Ministerstvo kultury

Naše značka
MK 39781/2023 OPP

V Praze dne
27. 6. 2023

Vyjádření k návrhu vypořádání stanoviska MK uplatněného k návrhu nového Územního plánu hl. m. Prahy (Metropolitního plánu) ve fázi veřejného projednání

003 / Josefov Z (01) O [S]

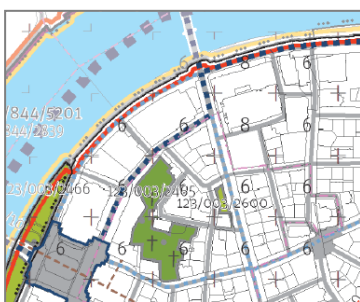
Ministerstvo kultury požaduje vymezit náměstí Miloše Formana v plném rozsahu, tj. bez vyznačení stavebního pozemku v jeho jihozápadní části.

Bude vyhověno, návrh MPP bude upraven. Na základě nové skutečnosti – závazné stanovisko nadřízeného orgánu územního plánování (MMR-36321/2022-81 ze dne 7. 6. 2022), dle kterého je záměr /novostavba objektů BRAND STORE a CONCEPT STORE/ nepřípustný – bude vymezení stavebního bloku z náměstí Miloše Formana odstraněno.

053 / Hradčanská Z (03) O [S]

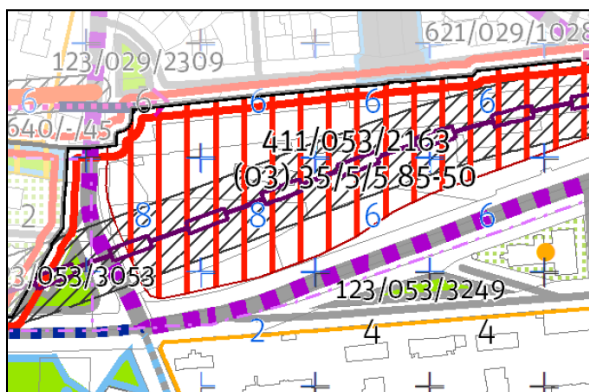
1. zachovat rozmezí podlažnosti dle dokumentace ke SJ - t.j. 2 x RNP 6, v těch čtvercích, ve kterých byla RNP navýšena oproti dokumentaci ke společnému jednání na 2 x RNP 8 (podél ulice Milady Horákové a Svatovítská),

2. do KLZ / 300 zpracovat individuální regulativ: „Při křížení ulic Milady Horákové a Svatovítská neplatí čl. 103 (1) c“,

3. doplnit soukromé zahrady u vil v ulicích Na Baště sv. Jiří, Na baště sv. Ludmily, U Písecké brány, Tychonova, U letohrádku královny Anny a uvnitř bašty sv. Tomáše, u vil v bloku vymezeném ulicemi Milady Horákové, Badeniho a Na Špejcharu a další, dle stavu v území.

K bodům 1 a 2 - požadavkům nebude vyhověno, území je sice v ochranném pásmu, ale nikoliv v území s plošnou památkovou ochranou. Řešení odpovídá pořizované urbanistické studii, jejíž zohlednění vedlo k úpravě návrhu MPP v předmětném území po společném jednání, cílem je vytvořit takovou novou čtvrť, která umožní vybudovat místní centrum na dopravním uzlu a odlehčí přilehlé památkové zóně i rezervaci. Navržená podlažnost neohrozí pohledové vazby, s ohledem na množství infrastruktury a velmi omezeným možností zakládání staveb je ale nutné, aby vrchní úroveň územního plánu poskytla budoucí zástavbě flexibilitu. Vztah k okolí bude samozřejmě prověřován v následných fázích. Území Hradčanské je klíčové z hlediska městských investic a z hlediska nabídky alternativ k přetěžování historického jádra, proto by bylo velmi nešťastné, kdyby došlo k (třeba i neúmyslnému) podhodnocení kapacit území a nastavení takových regulativů, které zástavbu znemožní. Plocha by potom zůstala neupraveným územím nikoho mezi stavbami dopravní infrastruktury.

K bodu 3 – Požadavku nebude vyhověno, jedná se o část nezměněnou po společném jednání. Předmětné soukromé zahrady mají charakter vnitrobloků. Metropolitní plán vnitrobloky graficky nevymezuje, je to opravdu pod podrobnost územního plánu, jak uvádí ministerstvo v odůvodnění požadavku.

Na základě dohodovacího jednání byla navržená struktura prověřena orientačním zákresem do 3D modelu s použitím stanovišť definovaných Ministerstvem kultury. Posouzení tvoří samostatnou přílohu tohoto vypořádání.

237 / Ďáblice Z (05) O [S]

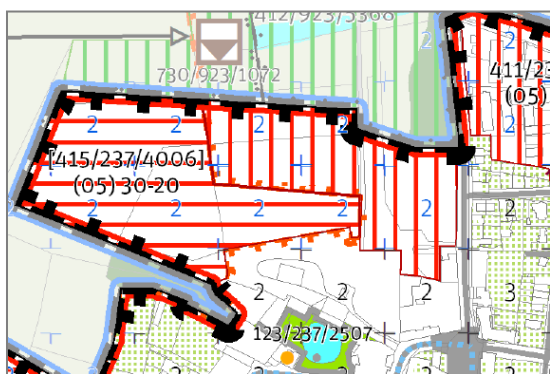
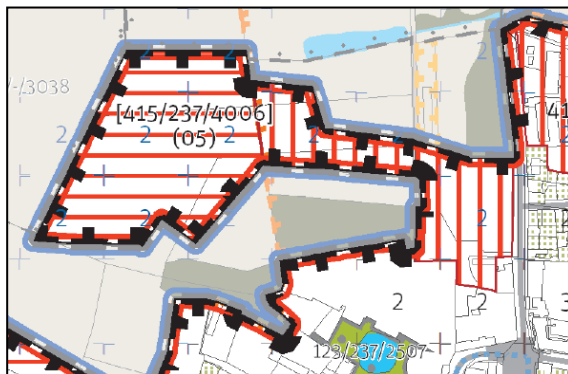
V severní části lokality v rámci rozvojové plochy byl změněno rozmezí podlažnosti ve dvou čtvercích z 0 - 0 RNP na 2 - 2 RNP.

Ministerstvo kultury **nesouhlasí s nově stanoveným rozmezím podlažnosti** a požaduje zachovat území nezastavitelné, respektovat rozmezí podlažnosti dohodnuté v rámci dohádovacích jednání, tj. 2 x 0 RNP (nově je 2x 2 RNP).

Ministerstvo kultury požaduje rozsah rozvojové plochy 415/237/4006 o tuto část území památkové zóny Staré Ďáblice **zmenšit a požadavku MČ nevyhovět.**

V předmětné ploše bude vymezena bodová značka pro založení parku s výměrou odpovídající rozloze hospodářského dvora (odpovídající dotčené části PZ Staré Dáblice), zároveň dojde k odstranění dvou čtverců výškové regulace.

MK **souhlasí** s tím, že v předmětné ploše bude vymezena bodová značka pro založení parku s výměrou odpovídající rozloze hospodářského dvora (odpovídající dotčené části PZ Staré Dáblice), zároveň dojde k odstranění dvou čtverců výškové regulace.

801/Olšanské hřbitovy zN (11) R [S]

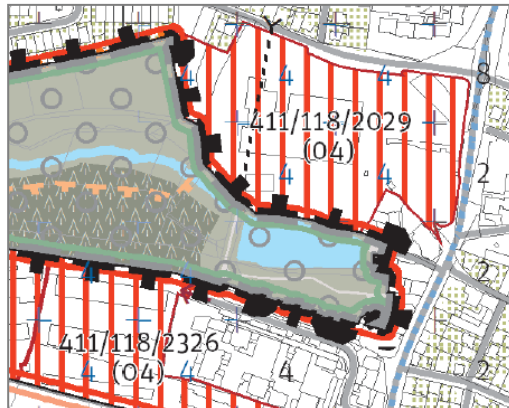
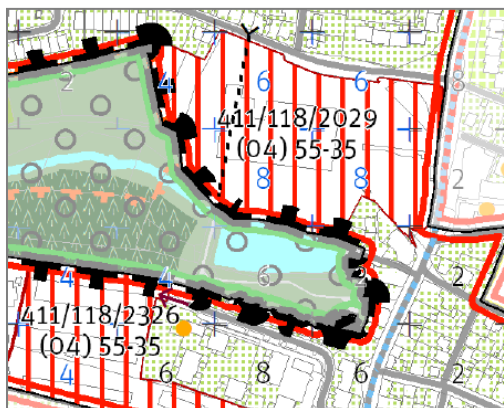
Ministerstvo kultury trvá na dodržení dohody ze dne 31. 3. 2021 a do KLZ 801/Olšanské hřbitovy v části 500/ Krajinná infrastruktura požaduje uvést jako individuální regulativ - hřbitov.

Upravený návrh odpovídá dohodě. Území je vymezeno jako nestavební plocha s podrobnějším členěním „hřbitov“. Individuální regulativ není nutné doplňovat s ohledem na dostatečné doplnění popisu cílového charakteru, viz předchozí připomínka.

118 / Čimice Z (04) O [S]

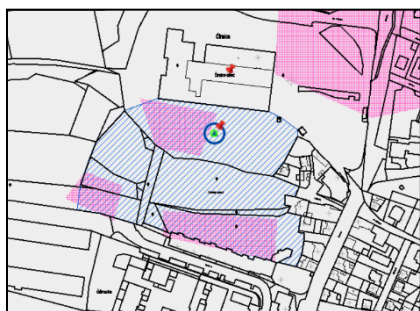
VP – navýšení RNP ze 4 na 8 RNP - území KP (?) SJ – úroveň 4 na území KP (?)

Požadavek v rámci dohodovacího jednání vznesen nebyl, diskuze byla vedena pouze nad vymezením v koordinačním výkrese a k požadavku na vymezení formou VPO. Upravený návrh je v souladu s dohodou. Rozsah plochy nebyl do upraveného návrhu změněn, výšková regulace byla upravena na základě připomínky městské části. Požadavek MK s ohledem na změnu kapacit a výškové regulace je možné částečně akceptovat. Jižní část transformační plochy bude vymezena jako součást otevřené krajiny, v souladu s vymezenými plochami platného územního plánu. V okolí rybníka, v rozsahu KP, tak nebude možné umísťovat stavby. Doplnění individuálního regulativu je poté již nadbytečné. V koordinačním výkrese je památka zobrazena v souladu s dohodou.
